## **Avis sur le projet d'exploitation du parc éolien de Mirbel à Mirbel (52) porté par la société MIRBEL ENERGIES**

N° réception portail : 001620/A P  
n°MRAe 2025APGE33

Nom du pétitionnaire	MIRBEL ENERGIES
Commune	Mirbel
Département	Haute-Marne (52)
Objet de la demande	Demande d'autorisation environnementale de construire et d'exploiter un parc éolien de 5 aérogénérateurs et 2 postes de livraison.
Date de saisine de l'Autorité environnementale	24/02/2025

**Figure 3: Localisation de la ZIP par rapport aux couloirs de migration des oiseaux définis dans le SRE**

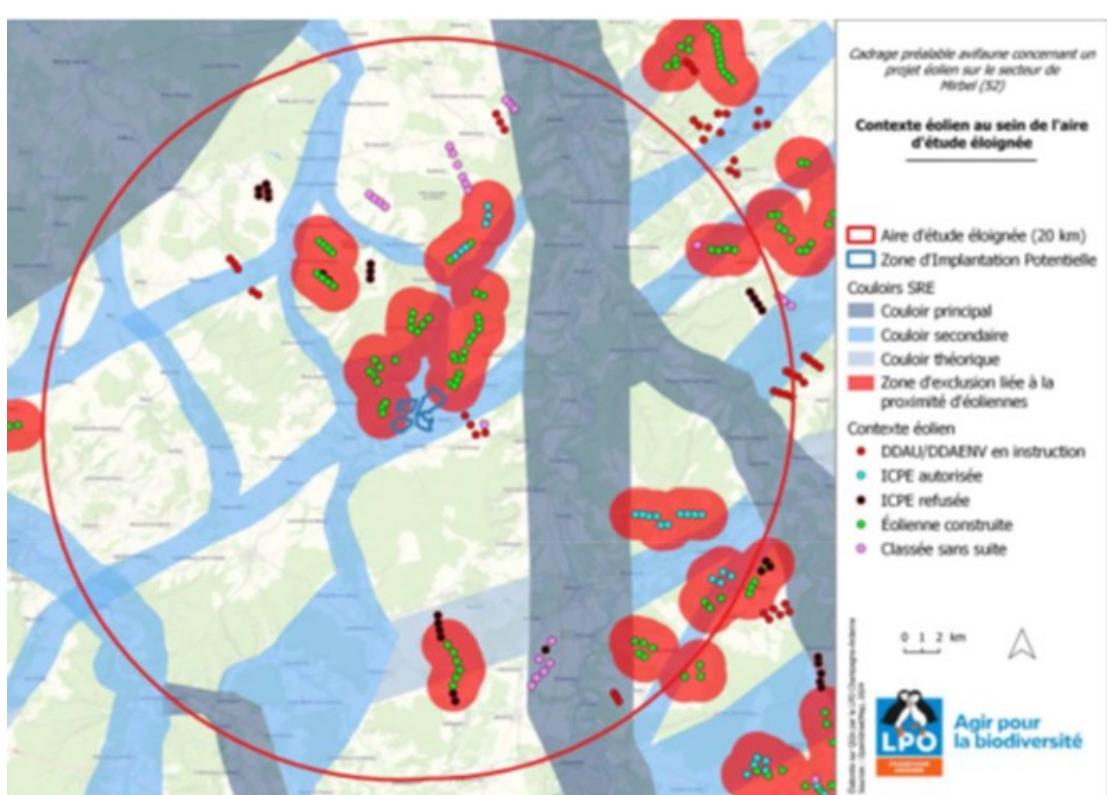
L'Ae constate que selon la nouvelle cartographie des zones favorables au développement de l'éolien<sup>9</sup> (ZFDE), plus récente (2023) (s'appuyant sur les SRE pour les couloirs migratoires, et englobant d'autres enjeux, comme la saturation visuelle et le patrimoine paysager et architectural par exemple), la zone d'implantation du projet se situe **en dehors des zones favorables**.

En outre, l'Ae souligne que le SRE mentionne une obligation de portée générale, d'éviter les couloirs de migration des oiseaux, en prévoyant que des zones d'évitement soient réservées à cet effet. Enfin, la question de la préservation des paysages y est également mentionnée en tant que principe général.

Ainsi, l'Ae ne partage pas l'affirmation du pétitionnaire consistant à considérer que la zone d'implantation du projet est favorable à l'éolien d'après le Schéma régional éolien Champagne-Ardenne (SRE).

**Elle recommande notamment au pétitionnaire de choisir des sites alternatifs situés en secteur favorable selon la cartographie des zones favorables au développement de l'éolien (ZFDE) de 2023.**

**Figure 4: Diagramme d'encerclement depuis Mirbel**

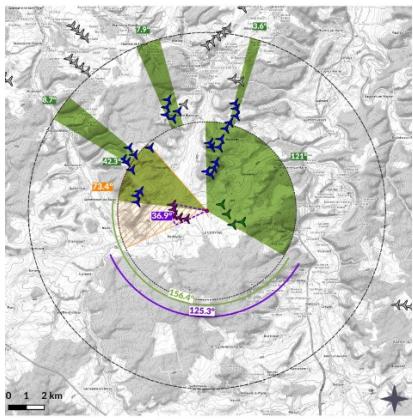
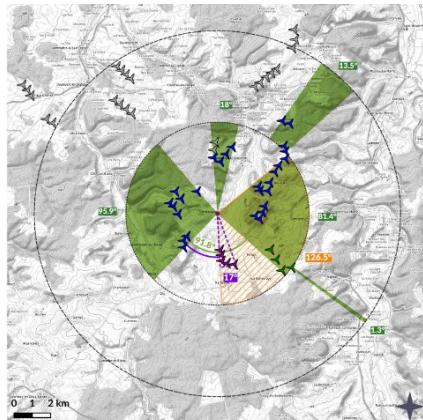
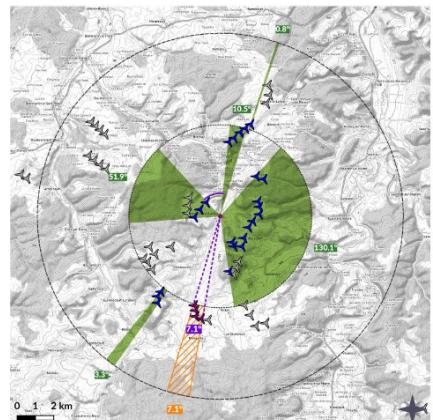
41 éoliennes sont déjà présentes dans un rayon de 11 km (+ 4 autorisées et non construites), induisant un effet de saturation visuelle. Plusieurs villages à proximité du projet sont déjà saturés, et seront totalement encerclés par l'implantation de ce nouveau parc. L'étude d'encerclement montre une incidence très forte du projet pour les communes d'Ambonville et Leschères-sur-le-Blaiseron.

Le seuil d'alerte, selon le guide de l'étude d'impact des parcs éoliens, correspond à un angle de respiration minimal (c'est-à-dire un angle d'un seul tenant sans éolienne) de 120 °. Pour Ambonville, le projet induit un angle de respiration de seulement 45 °, et reste de 48 ° pour Leschères-sur-le-Blaiseron (le projet s'implante dans le deuxième plus grand angle de respiration autour de la commune et le ferme).

La position du projet dans l'axe de la vallée du Blaiseron le rend encore plus prégnant pour ces deux communes en étant positionné dans la perspective visuelle vers le sud des villages. Le risque de saturation visuelle touche les villages de Mirbel, Ambonville et Leschères-sur-Blaiseron.

#### **L'Ae déplore l'aggravation de la situation de saturation visuelle pour les villages environnants par l'implantation du projet.**

**L'Ae recommande au pétitionnaire de proposer des mesures d'évitement concernant l'impact du projet sur les aspects relatifs aux paysages ainsi que sur le cadre de vie, et revoir pour cette raison aussi le choix de la localisation du site d'implantation.**

**Figure 7: Localisation du projet par rapport aux aires de vigilance des AOC grands vignobles vis à vis de l'éolien**

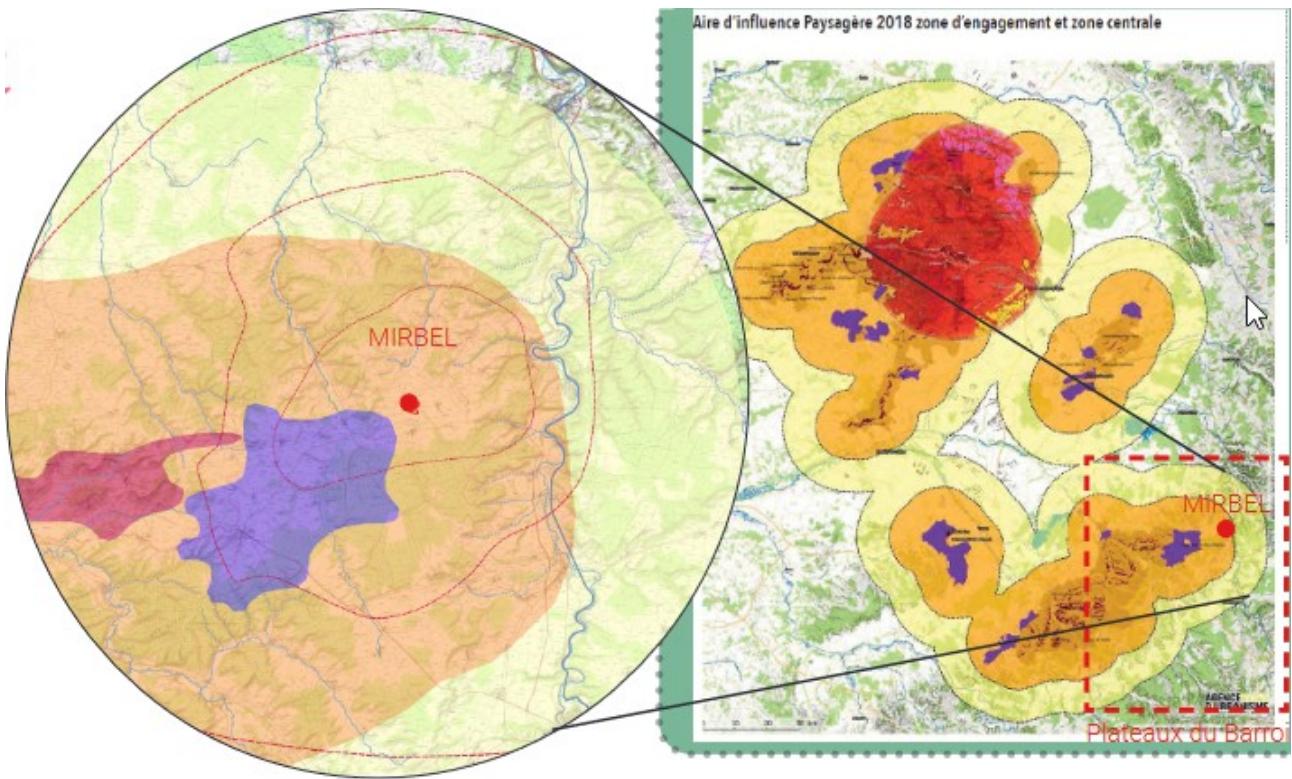
Le projet est compris dans l'aire d'exclusion de 10 km décrite dans la Charte éolienne des Coteaux, Maisons et Caves de Champagne, dans le cadre du Bien mondial de l'Unesco « Côteaux, Maisons et Caves de Champagne ».

L'Ae constate que le dossier ne démontre pas le respect des préconisations de cette charte par le projet. L'Ae rappelle que la Charte éolienne élaborée en 2018 par la Mission préconise notamment en zone d'exclusion, de ne pas développer de nouveau parc éolien sauf en cas de non-covisibilité avec le vignoble.

**L'Ae recommande en premier lieu au pétitionnaire de proposer une implantation alternative hors zonage UNESCO pour son parc éolien, ou à défaut de démontrer le respect des préconisations de la charte éolienne des Coteaux, Maisons et Caves de Champagne.**

**L'Ae recommande à la Préfète de la Haute-Marne de consulter la mission UNESCO sur le projet éolien et pour tout projet situé en zone d'exclusion.**
